Riigitee nr 21129 km 30,734 Leisi Konsumi ristmiku asukoha nihutamiseks nõuded

Võttes aluseks ehitusseadustiku (edaspidi EhS) § 99 lg 3, määrab Transpordiamet järgmised nõuded ristmiku nihutamiseks.

Joonis 1. Väljavõte projektjooniselt

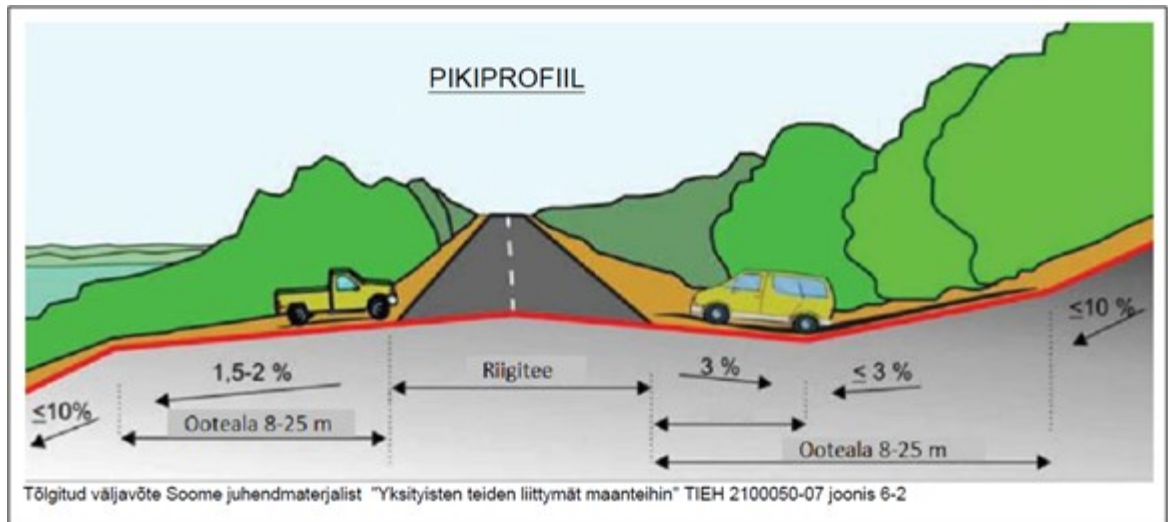
1. Uus ristmik projekteerida olemasolevast ristmikust maksimaalselt 8 meetrit Orissaare mnt 2 kinnistu poole (vt joonis 1).
